MESYUARAT JAWATANKUASA PERUBAHAN KERJA NO.1 HINGGA NO.5 PERINGKAT PEGAWAI PENGUASA / PENGARAH PROJEK BAHAGIAN PEMBANGUNAN DAN PELAKSANAAN PROJEK KPKT BIL.10/2021

Nama Projek : **CADANGAN PEMBINAAN PROJEK BALAI BOMBA BEAUFORT, SABAH**

No. Kontrak : **KPKT/CPPP/JMPB/14/15/2019**

2.0 SENARAI KELULUSAN PERUBAHAN KERJA

K.P.K No.5 - PERUBAHAN STRUKTUR MENARA LATIHAN

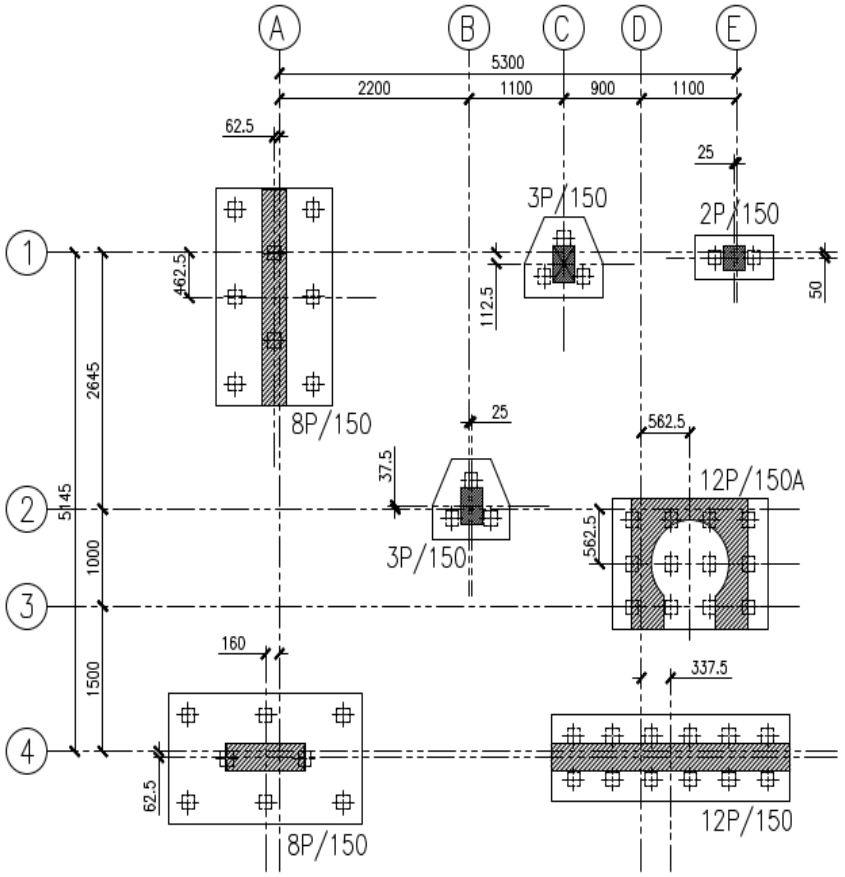
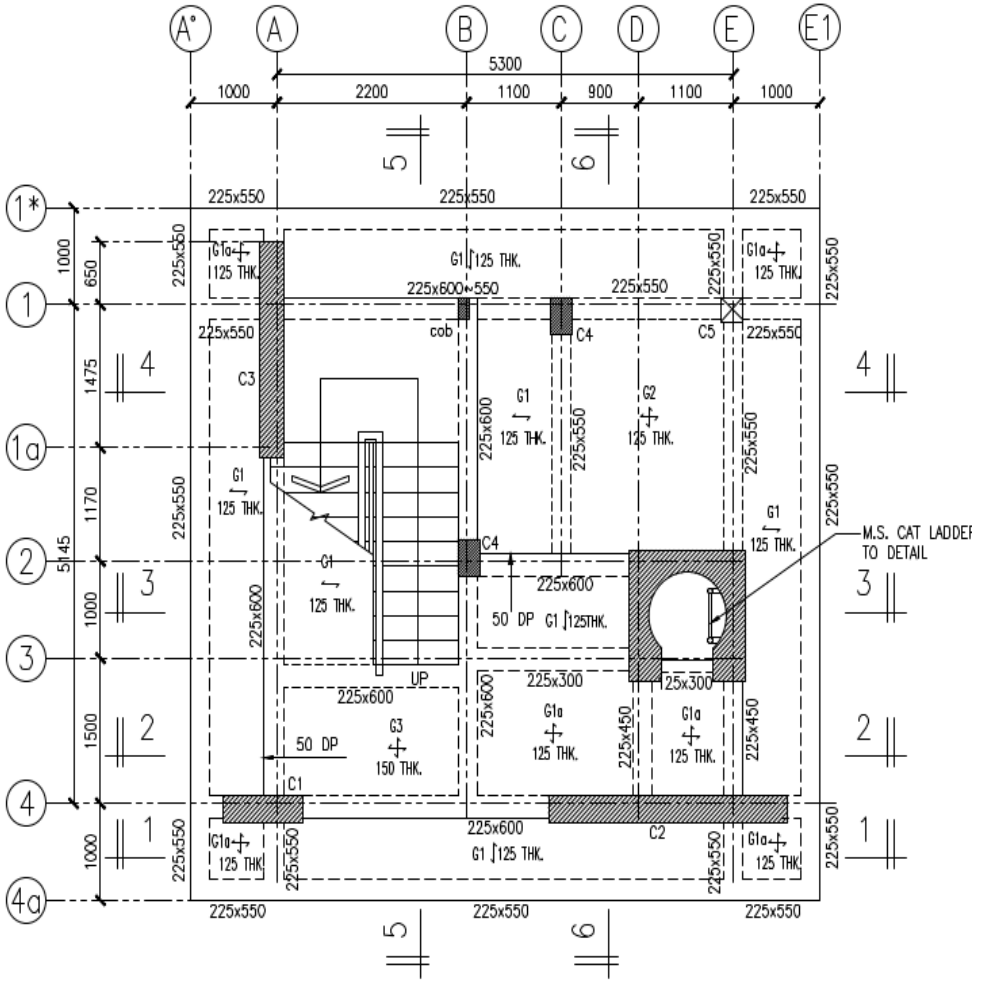
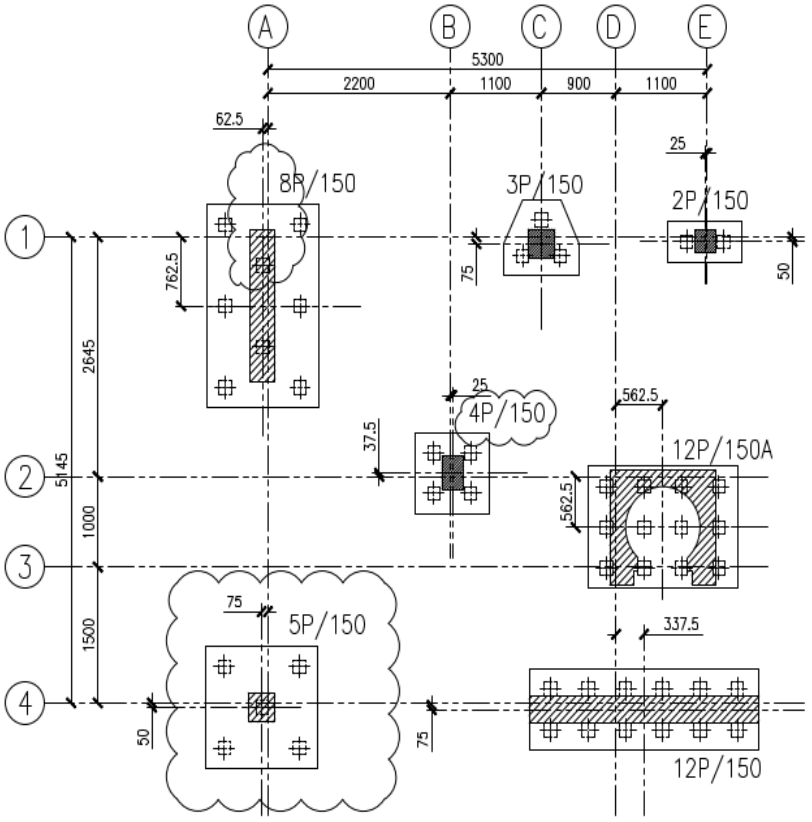
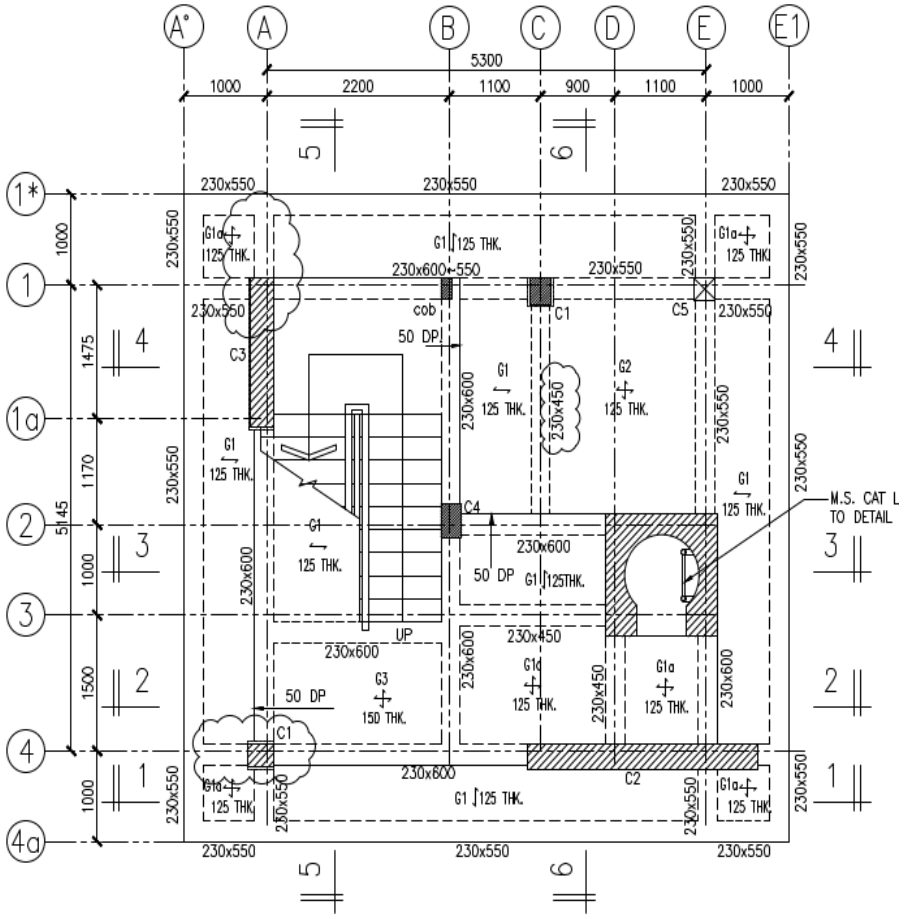
Huraian Perubahan Kerja	Justifikasi Perubahan Kerja
1) Perunding C&S Perubahan rekabentuk tiang dan dinding konkrit, Perubahan rekabentuk pile cap dan penambahbaikan lukisan terperinci rasuk & keratan papak.	**1) Perunding C&S** Perubahan rekabentuk berdasarkan pelan pembinaan arkitek dan juga memenuhi keperluan KPKT berdasarkan ulasan rekod Audit Rekabentuk (Fire Rating 2 Jam) / Memperbaiki penjelasan lukisan
